INFORME INSPECCIÓN

2EME - Avenida 2EME 54321, Santiago, Departamento 12345

- Fecha inspección : 11 de febrero de 2025
- Inicio inspección : 9:00 hrs
- Tipo de vivienda : Departamento
- M2 Vivienda informado : 119,12
- M2 Terraza informado : 18,13
- M2 Azotea informado : 31,13
- M2 terreno informado : NA
- Plan de inspección : Premium
- Fecha chequeo de informe : -

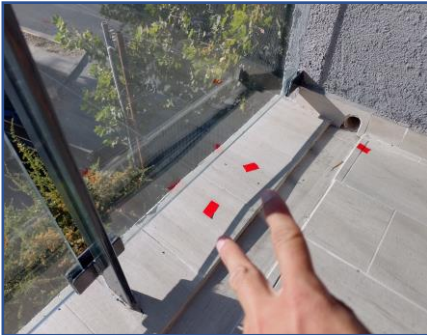
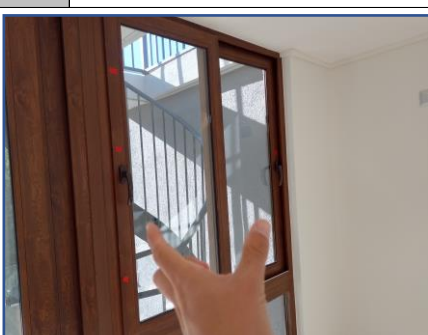
7	Recinto: Azotea	8	Recinto: Azotea								
 <p>Observación:</p> <p>Terminación defectuosa entre revestimiento con la perfilaría.</p> <table border="1" data-bbox="600 507 1111 584"> <tr> <td>Criticidad</td> <td>¿Resuelto? si/no</td> </tr> <tr> <td>Estético</td> <td>-</td> </tr> </table> <p>Comentario:</p> <p>-</p>		Criticidad	¿Resuelto? si/no	Estético	-	 <p>Observación:</p> <p>Llave de paso un poco suelta y manchada.</p> <table border="1" data-bbox="1554 507 2065 584"> <tr> <td>Criticidad</td> <td>¿Resuelto? si/no</td> </tr> <tr> <td>Importante</td> <td>-</td> </tr> </table> <p>Comentario:</p> <p>-</p>		Criticidad	¿Resuelto? si/no	Importante	-
Criticidad	¿Resuelto? si/no										
Estético	-										
Criticidad	¿Resuelto? si/no										
Importante	-										
9	Recinto: Azotea	10	Recinto: Azotea								
 <p>Observación:</p> <p>Revestimiento sucio o con manchas en varios sectores.</p> <table border="1" data-bbox="600 890 1111 967"> <tr> <td>Criticidad</td> <td>¿Resuelto? si/no</td> </tr> <tr> <td>Estético</td> <td>-</td> </tr> </table> <p>Comentario:</p> <p>-</p>		Criticidad	¿Resuelto? si/no	Estético	-	 <p>Observación:</p> <p>Los cerámicos de acceso a escalera no están en paralelo con los cerámicos de la azotea.</p> <table border="1" data-bbox="1554 890 2065 967"> <tr> <td>Criticidad</td> <td>¿Resuelto? si/no</td> </tr> <tr> <td>Estético</td> <td>-</td> </tr> </table> <p>Comentario:</p> <p>-</p>		Criticidad	¿Resuelto? si/no	Estético	-

Criticidad	¿Resuelto? si/no										
Estético	-										
Criticidad	¿Resuelto? si/no										
Estético	-										
11	Recinto: Azotea	12	Recinto: Escalera de azotea a 1er piso								
 <p>Observación:</p> <p>En acceso a escalera, el zócalo señalado esta descuadrado.</p> <table border="1" data-bbox="600 1281 1111 1358"> <tr> <td>Criticidad</td> <td>¿Resuelto? si/no</td> </tr> <tr> <td>Importante</td> <td>-</td> </tr> </table> <p>Comentario:</p> <p>-</p>		Criticidad	¿Resuelto? si/no	Importante	-	 <p>Observación:</p> <p>Al final de la escalera, cerámico señalado con perdida de material.</p> <table border="1" data-bbox="1554 1281 2065 1358"> <tr> <td>Criticidad</td> <td>¿Resuelto? si/no</td> </tr> <tr> <td>Estético</td> <td>-</td> </tr> </table> <p>Comentario:</p> <p>-</p>		Criticidad	¿Resuelto? si/no	Estético	-
Criticidad	¿Resuelto? si/no										
Importante	-										
Criticidad	¿Resuelto? si/no

13	Recinto: Escalera de azotea a 1er piso	14	Recinto: Escalera de azotea a 1er piso

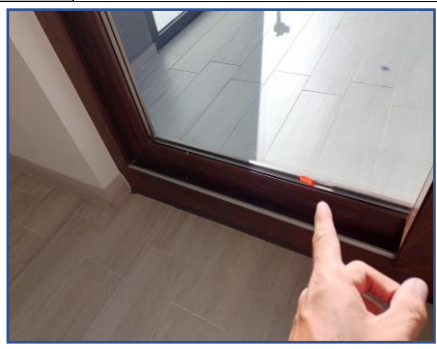
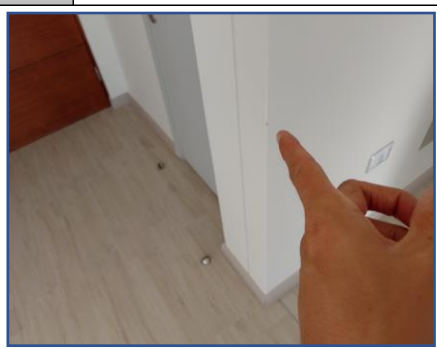
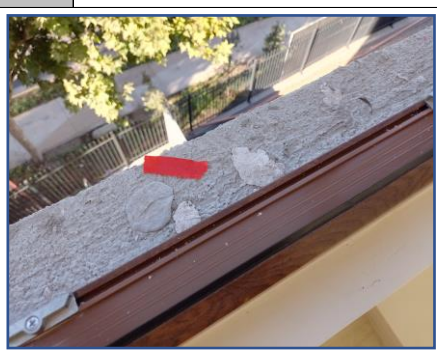
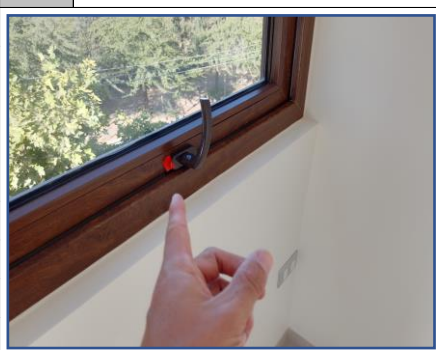
Observación:		Observación:	
Perfilerías sucias o manchadas en varios sectores.		Fisuras en zócalo señalado.	
Criticidad		Criticidad	
Estético		Importante	
¿Resuelto? si/no		¿Resuelto? si/no	
-		-	
Comentario:		Comentario:	
-		-	
15	Recinto: Escalera de azotea a 1er piso	16	Recinto: Escalera de azotea a 1er piso

Observación:		Observación:	
Terminación defectuosa entre perfileras con muros.		Aberturas entre huellas con plancha metálica lateral. Esto en varios sectores.	
Criticidad		Criticidad	
Estético		Importante	
¿Resuelto? si/no		¿Resuelto? si/no	
-		-	
Comentario:		Comentario:	
-		-	
17	Recinto: Terraza de living	18	Recinto: Terraza de living

Observación:		Observación:	
Vidrio señalado suelto por el lado izquierdo.		Sellos señalados manchados.	
Criticidad		Criticidad	
Importante		Estético	
¿Resuelto? si/no		¿Resuelto? si/no	
-		-	
Comentario:		Comentario:	
-		-

25	Recinto: Terraza de living	26	Recinto: Terraza de living

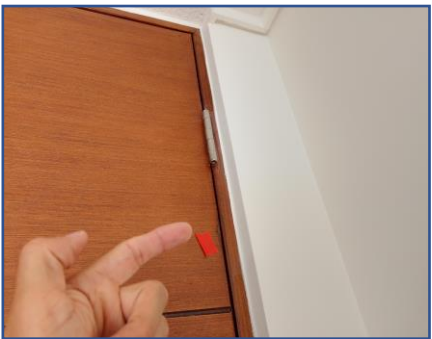
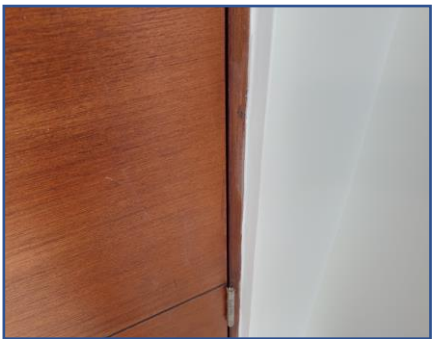
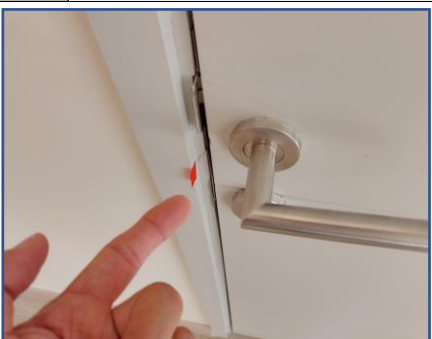
Observación:		Observación:	
2 cerámicos soplados señalados.		Todos los vidrios están rayados.	
Críticidad	¿Resuelto? si/no	Críticidad	¿Resuelto? si/no
Importante	-	Estético	-
Comentario:		Comentario:	
-		-	
27	Recinto: Terraza de living	28	Recinto: Terraza de living

Observación:		Observación:	
Terminación defectuosa entre escalera con cielo en zona señalada.		Cielo con terminación irregular de pintura en zona indicada.	
Críticidad	¿Resuelto? si/no	Críticidad	¿Resuelto? si/no
Estético	-	Estético	-
Comentario:		Comentario:	
-		-	
29	Recinto: Living comedor	30	Recinto: Living comedor

Observación:		Observación:	
La hoja izquierda de ventanal no tiene manilla.		La ventana esta rayada en varios puntos en su canto. Ambas hojas.	
Críticidad	¿Resuelto? si/no	Críticidad	¿Resuelto? si/no
Importante	-	Estético	-
Comentario:		Comentario:	
-		-

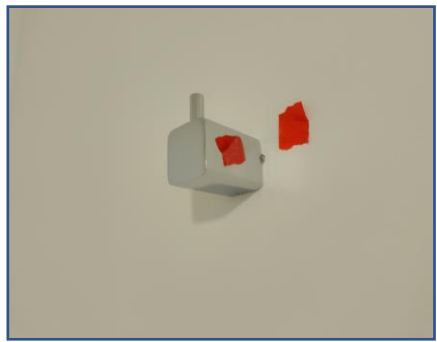
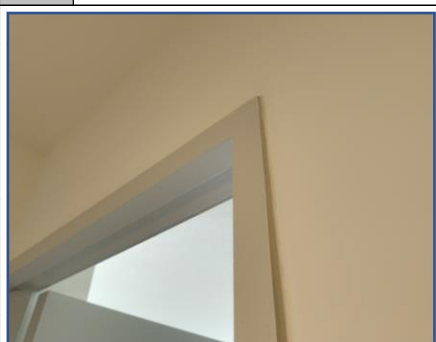
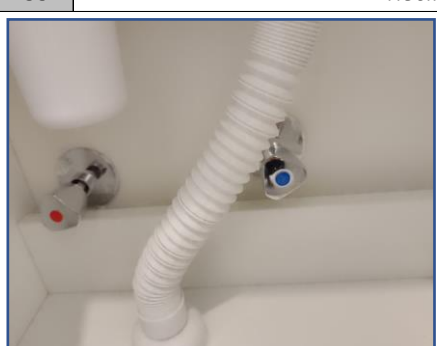
37	Recinto: Living comedor	38	Recinto: Acceso								
 <p>Observación:</p> <p>Burlete señalado de ventana proyectante esta embutido.</p> <table border="1" data-bbox="604 507 1115 584"> <thead> <tr> <th>Criticidad</th> <th>¿Resuelto? si/no</th> </tr> </thead> <tbody> <tr> <td>Importante</td> <td>-</td> </tr> </tbody> </table> <p>Comentario:</p> <p>-</p>		Criticidad	¿Resuelto? si/no	Importante	-	 <p>Observación:</p> <p>Puerta rayada o manchada en zona indicada.</p> <table border="1" data-bbox="1559 507 2069 584"> <thead> <tr> <th>Criticidad</th> <th>¿Resuelto? si/no</th> </tr> </thead> <tbody> <tr> <td>Estético</td> <td>-</td> </tr> </tbody> </table> <p>Comentario:</p> <p>-</p>		Criticidad	¿Resuelto? si/no	Estético	-
Criticidad	¿Resuelto? si/no										
Importante	-										
Criticidad	¿Resuelto? si/no										
Estético	-										
39	Recinto: Acceso	40	Recinto: Acceso								
 <p>Observación:</p> <p>Puerta rayada o manchada en zona indicada.</p> <table border="1" data-bbox="604 893 1115 970"> <thead> <tr> <th>Criticidad</th> <th>¿Resuelto? si/no</th> </tr> </thead> <tbody> <tr> <td>Estético</td> <td>-</td> </tr> </tbody> </table> <p>Comentario:</p> <p>-</p>		Criticidad	¿Resuelto? si/no	Estético	-	 <p>Observación:</p> <p>Terminación defectuosa en contorno de cerradura. Hay rayas.</p> <table border="1" data-bbox="1559 893 2069 970"> <thead> <tr> <th>Criticidad</th> <th>¿Resuelto? si/no</th> </tr> </thead> <tbody> <tr> <td>Estético</td> <td>-</td> </tr> </tbody> </table> <p>Comentario:</p> <p>-</p>		Criticidad	¿Resuelto? si/no	Estético	-

Criticidad	¿Resuelto? si/no										
Estético	-										
Criticidad	¿Resuelto? si/no										
Estético	-										
41	Recinto: Acceso	42	Recinto: Acceso								
 <p>Observación:</p> <p>Protuberancia en cantería de puerta de acceso zona señalada.</p> <table border="1" data-bbox="604 1284 1115 1361"> <thead> <tr> <th>Criticidad</th> <th>¿Resuelto? si/no</th> </tr> </thead> <tbody> <tr> <td>Estético</td> <td>-</td> </tr> </tbody> </table> <p>Comentario:</p> <p>-</p>		Criticidad	¿Resuelto? si/no	Estético	-	 <p>Observación:</p> <p>Manilla de puerta suelta.</p> <table border="1" data-bbox="1559 1284 2069 1361"> <thead> <tr> <th>Criticidad</th> <th>¿Resuelto? si/no</th> </tr> </thead> <tbody> <tr> <td>Importante</td> <td>-</td> </tr> </tbody> </table> <p>Comentario:</p> <p>-</p>		Criticidad	¿Resuelto? si/no	Importante	-
Criticidad	¿Resuelto? si/no										
Estético	-										
Criticidad	¿Resuelto? si/no

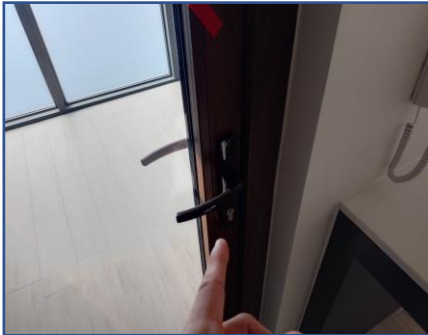
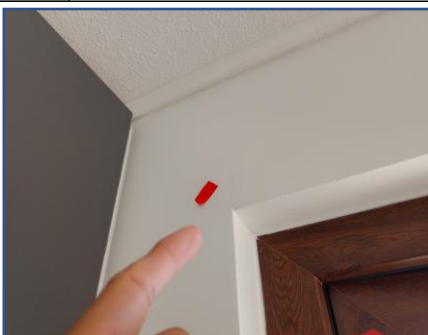
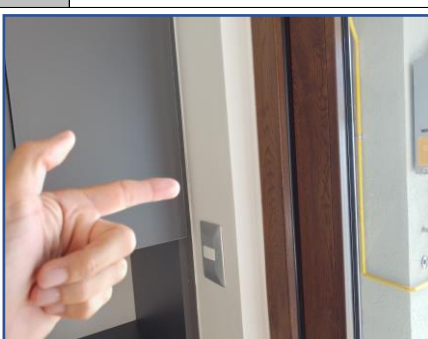
49	Recinto: Baño de visitas		<p>Observación:</p> <p>Varios cerámicos están levantados en el recinto sobre 1mm..</p> <table border="1" data-bbox="607 507 1113 584"> <thead> <tr> <th>Criticidad</th> <th>¿Resuelto? si/no</th> </tr> </thead> <tbody> <tr> <td>Importante</td> <td>-</td> </tr> </tbody> </table> <p>Comentario:</p> <p>-</p>	Criticidad	¿Resuelto? si/no	Importante	-
Criticidad	¿Resuelto? si/no						
Importante	-						
50	Recinto: Baño de visitas		<p>Observación:</p> <p>Terminación defectuosa en muro en contorno de llave angular.</p> <table border="1" data-bbox="1561 507 2067 584"> <thead> <tr> <th>Criticidad</th> <th>¿Resuelto? si/no</th> </tr> </thead> <tbody> <tr> <td>Estético</td> <td>-</td> </tr> </tbody> </table> <p>Comentario:</p> <p>-</p>	Criticidad	¿Resuelto? si/no	Estético	-
Criticidad	¿Resuelto? si/no						
Estético	-						
51	Recinto: Baño de visitas		<p>Observación:</p> <p>Terminación defectuosa entre shaft con muro, bajo wc.</p> <table border="1" data-bbox="607 895 1113 971"> <thead> <tr> <th>Criticidad</th> <th>¿Resuelto? si/no</th> </tr> </thead> <tbody> <tr> <td>Estético</td> <td>-</td> </tr> </tbody> </table> <p>Comentario:</p> <p>-</p>	Criticidad	¿Resuelto? si/no	Estético	-

Criticidad	¿Resuelto? si/no						
Estético	-						
52	Recinto: Baño de visitas		<p>Observación:</p> <p>Terminación defectuosa entre zócalos con muros en general.</p> <table border="1" data-bbox="1561 895 2067 971"> <thead> <tr> <th>Criticidad</th> <th>¿Resuelto? si/no</th> </tr> </thead> <tbody> <tr> <td>Estético</td> <td>-</td> </tr> </tbody> </table> <p>Comentario:</p> <p>-</p>	Criticidad	¿Resuelto? si/no	Estético	-
Criticidad	¿Resuelto? si/no						
Estético	-						
53	Recinto: Baño de visitas		<p>Observación:</p> <p>Puerta de mueble con bisagra suelta. También emite sonidos defectuosos al operar.</p> <table border="1" data-bbox="607 1278 1113 1355"> <thead> <tr> <th>Criticidad</th> <th>¿Resuelto? si/no</th> </tr> </thead> <tbody> <tr> <td>Importante</td> <td>-</td> </tr> </tbody> </table> <p>Comentario:</p> <p>-</p>	Criticidad	¿Resuelto? si/no	Importante	-
Criticidad	¿Resuelto? si/no						
Importante	-

54	Recinto: Baño de visitas		<p>Observación:</p> <p>Cerámicos manchados en varios sectores del recinto.</p> <table border="1" data-bbox="1561 1278 2067 1355"> <thead> <tr> <th>Criticidad</th> <th>¿Resuelto? si/no</th> </tr> </thead> <tbody> <tr> <td>Estético</td> <td>-</td> </tr> </tbody> </table> <p>Comentario:</p> <p>-</p>	Criticidad	¿Resuelto? si/no	Estético	-
Criticidad	¿Resuelto? si/no						
Estético	-

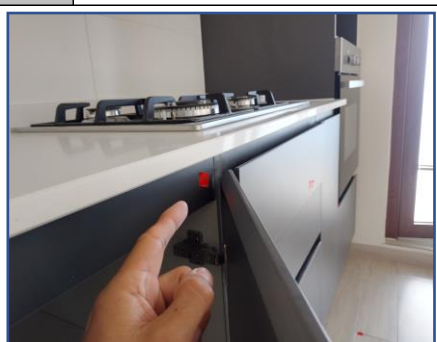
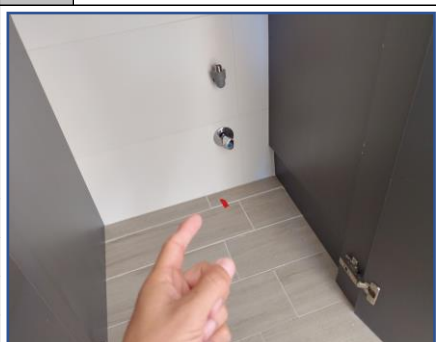
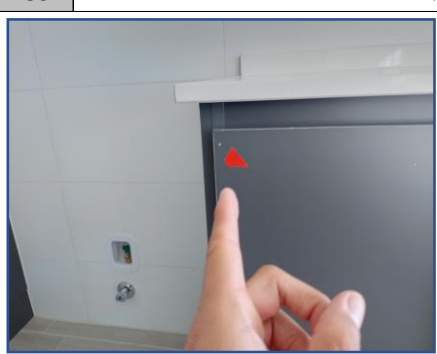
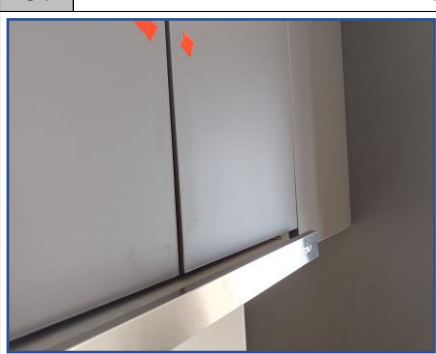
61	Recinto: Baño de visitas	62	Recinto: Cocina								
 <p>Observación:</p> <p>El pivote de la cerradura topa con el boca llave al cerrar.</p> <table border="1" data-bbox="604 507 1115 582"> <thead> <tr> <th>Criticidad</th> <th>¿Resuelto? si/no</th> </tr> </thead> <tbody> <tr> <td>Importante</td> <td>-</td> </tr> </tbody> </table> <p>Comentario:</p> <p>-</p>		Criticidad	¿Resuelto? si/no	Importante	-	 <p>Observación:</p> <p>Cubierta con manchas o suciedad en varios sectores.</p> <table border="1" data-bbox="1559 507 2069 582"> <thead> <tr> <th>Criticidad</th> <th>¿Resuelto? si/no</th> </tr> </thead> <tbody> <tr> <td>Estético</td> <td>-</td> </tr> </tbody> </table> <p>Comentario:</p> <p>-</p>		Criticidad	¿Resuelto? si/no	Estético	-
Criticidad	¿Resuelto? si/no										
Importante	-										
Criticidad	¿Resuelto? si/no										
Estético	-										
63	Recinto: Cocina	64	Recinto: Cocina								
 <p>Observación:</p> <p>Cuerpo de mesón manchado o sucio.</p> <table border="1" data-bbox="604 893 1115 968"> <thead> <tr> <th>Criticidad</th> <th>¿Resuelto? si/no</th> </tr> </thead> <tbody> <tr> <td>Estético</td> <td>-</td> </tr> </tbody> </table> <p>Comentario:</p> <p>-</p>		Criticidad	¿Resuelto? si/no	Estético	-	 <p>Observación:</p> <p>Piso manchado en encuentro con mesón.</p> <table border="1" data-bbox="1559 893 2069 968"> <thead> <tr> <th>Criticidad</th> <th>¿Resuelto? si/no</th> </tr> </thead> <tbody> <tr> <td>Estético</td> <td>-</td> </tr> </tbody> </table> <p>Comentario:</p> <p>-</p>		Criticidad	¿Resuelto? si/no	Estético	-

Criticidad	¿Resuelto? si/no										
Estético	-										
Criticidad	¿Resuelto? si/no										
Estético	-										
65	Recinto: Cocina	66	Recinto: Cocina								
 <p>Observación:</p> <p>Bajo cubierta de mesa, las melaminas están mordidas en encuentro con la cubierta.</p> <table border="1" data-bbox="604 1281 1115 1356"> <thead> <tr> <th>Criticidad</th> <th>¿Resuelto? si/no</th> </tr> </thead> <tbody> <tr> <td>Estético</td> <td>-</td> </tr> </tbody> </table> <p>Comentario:</p> <p>-</p>		Criticidad	¿Resuelto? si/no	Estético	-	 <p>Observación:</p> <p>Cerámico señalado esta levantado sobre 1mm.</p> <table border="1" data-bbox="1559 1281 2069 1356"> <thead> <tr> <th>Criticidad</th> <th>¿Resuelto? si/no</th> </tr> </thead> <tbody> <tr> <td>Importante</td> <td>-</td> </tr> </tbody> </table> <p>Comentario:</p> <p>-</p>		Criticidad	¿Resuelto? si/no	Importante	-
Criticidad	¿Resuelto? si/no										
Estético	-

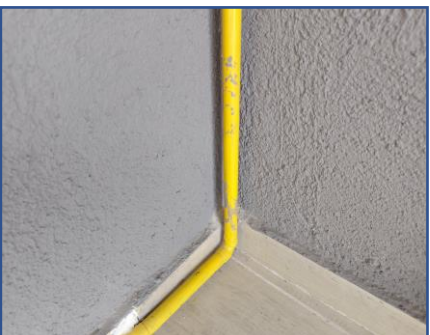
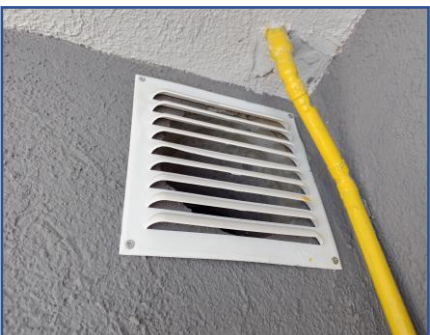
79	Recinto: Cocina	80	Recinto: Cocina								
	<p>Observación:</p> <p>Agua fría tiene menos presión que agua caliente.</p> <table border="1" data-bbox="600 507 862 582"> <tr> <td>Criticidad</td> <td>¿Resuelto? si/no</td> </tr> <tr> <td>Importante</td> <td>-</td> </tr> </table> <p>Comentario:</p> <p>-</p>	Criticidad	¿Resuelto? si/no	Importante	-		<p>Observación:</p> <p>Bajo lavaplatos, tapacanto defectuoso en sector señalado.</p> <table border="1" data-bbox="1554 507 1816 582"> <tr> <td>Criticidad</td> <td>¿Resuelto? si/no</td> </tr> <tr> <td>Importante</td> <td>-</td> </tr> </table> <p>Comentario:</p> <p>-</p>	Criticidad	¿Resuelto? si/no	Importante	-
Criticidad	¿Resuelto? si/no										
Importante	-										
Criticidad	¿Resuelto? si/no										
Importante	-										
81	Recinto: Cocina	82	Recinto: Cocina								
	<p>Observación:</p> <p>Manchas en cenefa señalada.</p> <table border="1" data-bbox="600 890 862 965"> <tr> <td>Criticidad</td> <td>¿Resuelto? si/no</td> </tr> <tr> <td>Estético</td> <td>-</td> </tr> </table> <p>Comentario:</p> <p>-</p>	Criticidad	¿Resuelto? si/no	Estético	-		<p>Observación:</p> <p>En lavavajillas, cerámico señalado levantado mas de 1mm.</p> <table border="1" data-bbox="1554 890 1816 965"> <tr> <td>Criticidad</td> <td>¿Resuelto? si/no</td> </tr> <tr> <td>Importante</td> <td>-</td> </tr> </table> <p>Comentario:</p> <p>-</p>	Criticidad	¿Resuelto? si/no	Importante	-

Criticidad	¿Resuelto? si/no										
Estético	-										
Criticidad	¿Resuelto? si/no										
Importante	-										
83	Recinto: Cocina	84	Recinto: Cocina								
	<p>Observación:</p> <p>Piquete en puerta señalada.</p> <table border="1" data-bbox="600 1273 862 1348"> <tr> <td>Criticidad</td> <td>¿Resuelto? si/no</td> </tr> <tr> <td>Estético</td> <td>-</td> </tr> </table> <p>Comentario:</p> <p>-</p>	Criticidad	¿Resuelto? si/no	Estético	-		<p>Observación:</p> <p>Sobre campana, puertas desaplomadas.</p> <table border="1" data-bbox="1554 1273 1816 1348"> <tr> <td>Criticidad</td> <td>¿Resuelto? si/no</td> </tr> <tr> <td>Importante</td> <td>-</td> </tr> </table> <p>Comentario:</p> <p>-</p>	Criticidad	¿Resuelto? si/no	Importante	-
Criticidad	¿Resuelto? si/no										
Estético	-										
Criticidad	¿Resuelto? si/no										
Importante	-

85	Recinto: Cocina	86	Recinto: Cocina

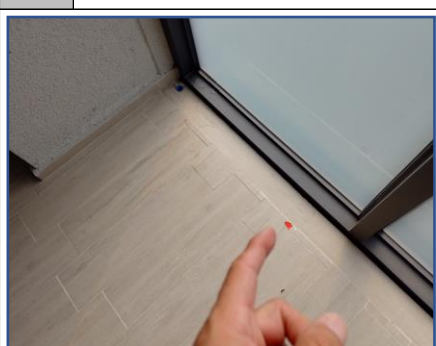
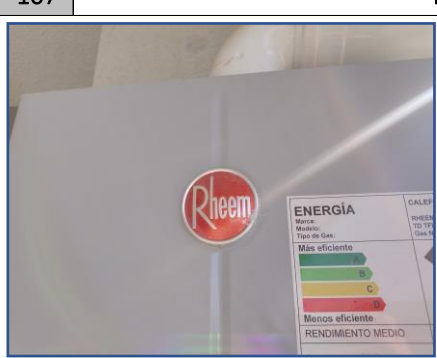
Observación:		Observación:	
Mueble señalado rayado.		Sobre campana, reten magnético suelto.	
Críticidad		Críticidad	
Estético		Importante	
¿Resuelto? si/no		¿Resuelto? si/no	
-		-	
Comentario:		Comentario:	
-		-	
87	Recinto: Cocina	88	Recinto: Cocina

Observación:		Observación:	
Terminación defectuosa entre ducto de campana con shaft superior. Las melaminas están mordidas.		Sobre lavaplatos, el fondo del mueble tiene tonos amarillentos o manchas.	
Críticidad		Críticidad	
Estético		Estético	
¿Resuelto? si/no		¿Resuelto? si/no	
-		-	
Comentario:		Comentario:	
-		-	
89	Recinto: Cocina	90	Recinto: Cocina

Observación:		Observación:	
Cerámico de muro señalado desalineado.		Puerta sobre refrigerador descuadrada.	
Críticidad		Críticidad	
Estético		Importante	
¿Resuelto? si/no		¿Resuelto? si/no	
-		-	
Comentario:		Comentario:	
-		-

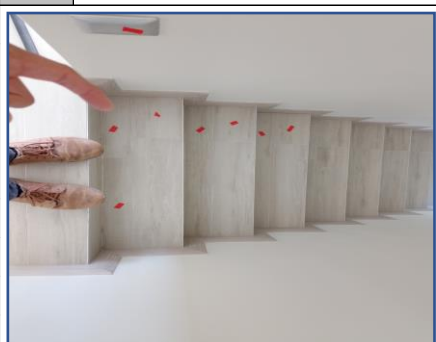
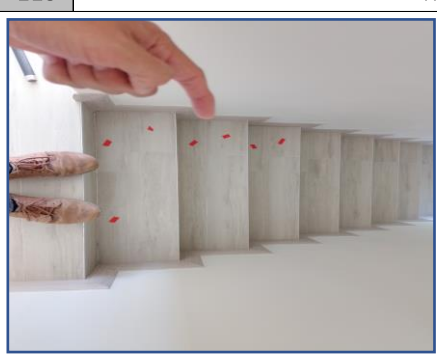
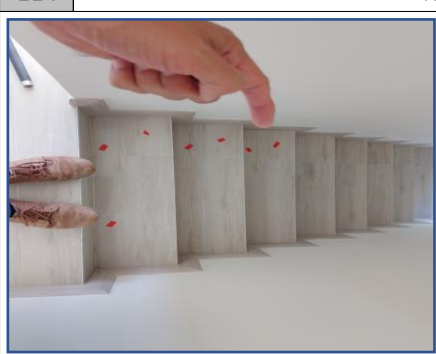
91	Recinto: Cocina		<p>Observación:</p> <p>Frente a refrigerador, tapacanto señalado defectuoso.</p> <table border="1" data-bbox="609 507 1111 584"> <thead> <tr> <th>Criticidad</th> <th>¿Resuelto? si/no</th> </tr> </thead> <tbody> <tr> <td>Importante</td> <td>-</td> </tr> </tbody> </table> <p>Comentario:</p> <p>-</p>	Criticidad	¿Resuelto? si/no	Importante	-
Criticidad	¿Resuelto? si/no						
Importante	-						
92	Recinto: Cocina		<p>Observación:</p> <p>Frente a refrigerador, no se observa tapacanto en zócalo señalado. También hay aberturas en sus encuentros.</p> <table border="1" data-bbox="1563 507 2065 584"> <thead> <tr> <th>Criticidad</th> <th>¿Resuelto? si/no</th> </tr> </thead> <tbody> <tr> <td>Importante</td> <td>-</td> </tr> </tbody> </table> <p>Comentario:</p> <p>-</p>	Criticidad	¿Resuelto? si/no	Importante	-
Criticidad	¿Resuelto? si/no						
Importante	-						
93	Recinto: Cocina		<p>Observación:</p> <p>Tableros manchados en general.</p> <table border="1" data-bbox="609 895 1111 971"> <thead> <tr> <th>Criticidad</th> <th>¿Resuelto? si/no</th> </tr> </thead> <tbody> <tr> <td>Estético</td> <td>-</td> </tr> </tbody> </table> <p>Comentario:</p> <p>-</p>	Criticidad	¿Resuelto? si/no	Estético	-

Criticidad	¿Resuelto? si/no						
Estético	-						
94	Recinto: Cocina		<p>Observación:</p> <p>Tablero con piquete en sector señalado.</p> <table border="1" data-bbox="1563 895 2065 971"> <thead> <tr> <th>Criticidad</th> <th>¿Resuelto? si/no</th> </tr> </thead> <tbody> <tr> <td>Estético</td> <td>-</td> </tr> </tbody> </table> <p>Comentario:</p> <p>-</p>	Criticidad	¿Resuelto? si/no	Estético	-
Criticidad	¿Resuelto? si/no						
Estético	-						
95	Recinto: Cocina		<p>Observación:</p> <p>Los zócalos de los muebles están inclinados.</p> <table border="1" data-bbox="609 1286 1111 1362"> <thead> <tr> <th>Criticidad</th> <th>¿Resuelto? si/no</th> </tr> </thead> <tbody> <tr> <td>Importante</td> <td>-</td> </tr> </tbody> </table> <p>Comentario:</p> <p>-</p>	Criticidad	¿Resuelto? si/no	Importante	-
Criticidad	¿Resuelto? si/no						
Importante	-						
96	Recinto: Cocina		<p>Observación:</p> <p>Zócalo señalado con aberturas en encuentro con mobiliario.</p> <table border="1" data-bbox="1563 1286 2065 1362"> <thead> <tr> <th>Criticidad</th> <th>¿Resuelto? si/no</th> </tr> </thead> <tbody> <tr> <td>Importante</td> <td>-</td> </tr> </tbody> </table> <p>Comentario:</p> <p>-</p>	Criticidad	¿Resuelto? si/no	Importante	-

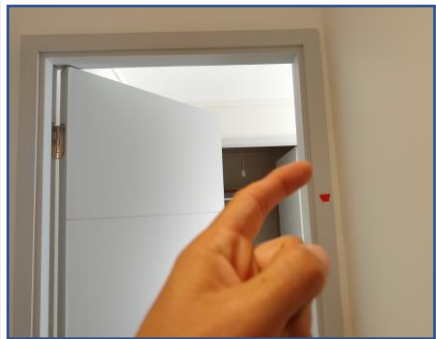
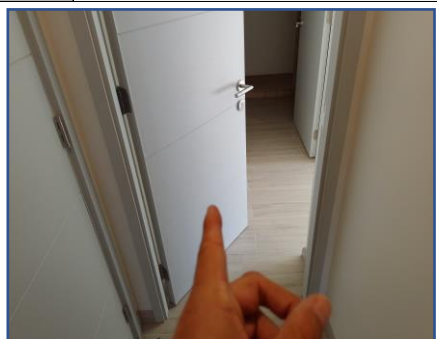
109	Recinto: Loggia	110	Recinto: Loggia								
	<p>Observación:</p> <p>Perfilería de ventana rayada o manchada en algunos sectores.</p> <table border="1" data-bbox="600 507 1115 582"> <thead> <tr> <th>Criticidad</th> <th>¿Resuelto? si/no</th> </tr> </thead> <tbody> <tr> <td>Estético</td> <td>-</td> </tr> </tbody> </table> <p>Comentario:</p> <p>-</p>	Criticidad	¿Resuelto? si/no	Estético	-		<p>Observación:</p> <p>Terminación defectuosa en contorno de desagüe.</p> <table border="1" data-bbox="1554 507 2069 582"> <thead> <tr> <th>Criticidad</th> <th>¿Resuelto? si/no</th> </tr> </thead> <tbody> <tr> <td>Importante</td> <td>-</td> </tr> </tbody> </table> <p>Comentario:</p> <p>-</p>	Criticidad	¿Resuelto? si/no	Importante	-
Criticidad	¿Resuelto? si/no										
Estético	-										
Criticidad	¿Resuelto? si/no										
Importante	-										
111	Recinto: Escalera	112	Recinto: Escalera								
	<p>Observación:</p> <p>Tapa ciega señalada suelta.</p> <table border="1" data-bbox="600 890 1115 965"> <thead> <tr> <th>Criticidad</th> <th>¿Resuelto? si/no</th> </tr> </thead> <tbody> <tr> <td>Importante</td> <td>-</td> </tr> </tbody> </table> <p>Comentario:</p> <p>-</p>	Criticidad	¿Resuelto? si/no	Importante	-		<p>Observación:</p> <p>3 cerámicos soplados en ultima huella.</p> <table border="1" data-bbox="1554 890 2069 965"> <thead> <tr> <th>Criticidad</th> <th>¿Resuelto? si/no</th> </tr> </thead> <tbody> <tr> <td>Importante</td> <td>-</td> </tr> </tbody> </table> <p>Comentario:</p> <p>-</p>	Criticidad	¿Resuelto? si/no	Importante	-

Criticidad	¿Resuelto? si/no										
Importante	-										
Criticidad	¿Resuelto? si/no										
Importante	-										
113	Recinto: Escalera	114	Recinto: Escalera								
	<p>Observación:</p> <p>2 cerámicos soplados en huella señalada.</p> <table border="1" data-bbox="600 1273 1115 1348"> <thead> <tr> <th>Criticidad</th> <th>¿Resuelto? si/no</th> </tr> </thead> <tbody> <tr> <td>Importante</td> <td>-</td> </tr> </tbody> </table> <p>Comentario:</p> <p>-</p>	Criticidad	¿Resuelto? si/no	Importante	-		<p>Observación:</p> <p>2 cerámicos soplados en huella señalada.</p> <table border="1" data-bbox="1554 1273 2069 1348"> <thead> <tr> <th>Criticidad</th> <th>¿Resuelto? si/no</th> </tr> </thead> <tbody> <tr> <td>Importante</td> <td>-</td> </tr> </tbody> </table> <p>Comentario:</p> <p>-</p>	Criticidad	¿Resuelto? si/no	Importante	-
Criticidad	¿Resuelto? si/no										
Importante	-										
Criticidad	¿Resuelto? si/no

115	Recinto: Escalera	116	Recinto: Escalera

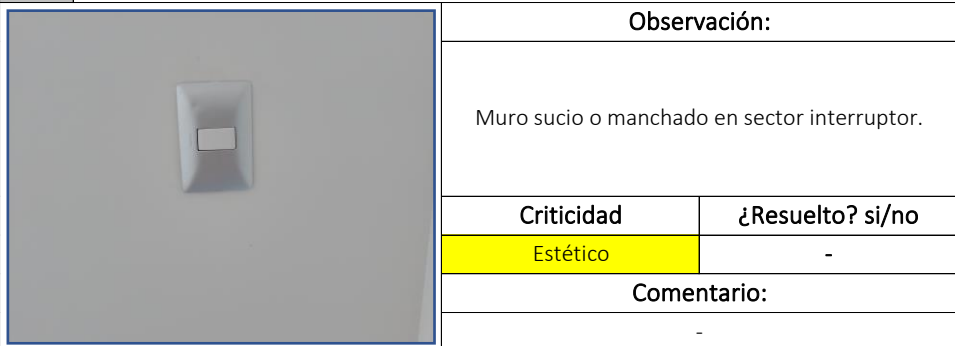
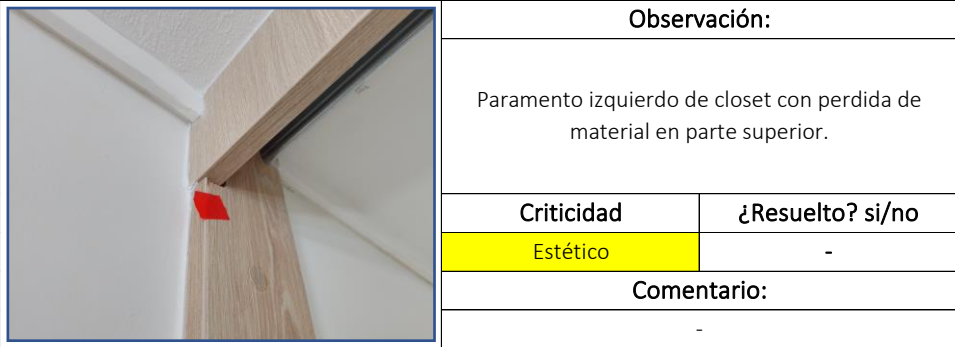
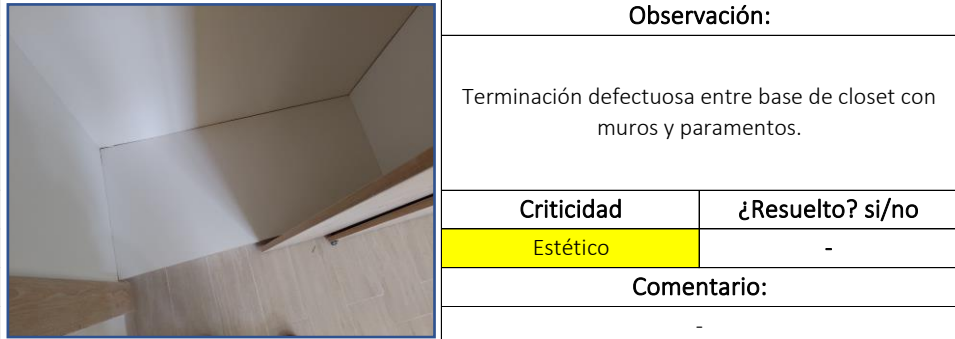
Observación:		Observación:	
No se pudo operar el alumbrado. No esta al alcance.		Contra huella señalada soplada.	
Criticidad		Criticidad	
Sin inspección		Importante	
¿Resuelto? si/no		¿Resuelto? si/no	
-		-	
Comentario:		Comentario:	
-		-	
117	Recinto: Escalera	118	Recinto: Escalera

Observación:		Observación:	
Contra huella señalada soplada.		2 contra huellas señaladas soplada.	
Criticidad		Criticidad	
Importante		Importante	
¿Resuelto? si/no		¿Resuelto? si/no	
-		-	
Comentario:		Comentario:	
-		-	
119	Recinto: Escalera	120	Recinto: Escalera

Observación:		Observación:	
Terminación irregular de fragüe en algunos sectores.		Guardapolvos manchados en varios sectores del recinto.	
Criticidad		Criticidad	
Estético		Estético	
¿Resuelto? si/no		¿Resuelto? si/no	
-		-	
Comentario:		Comentario:	
-		-
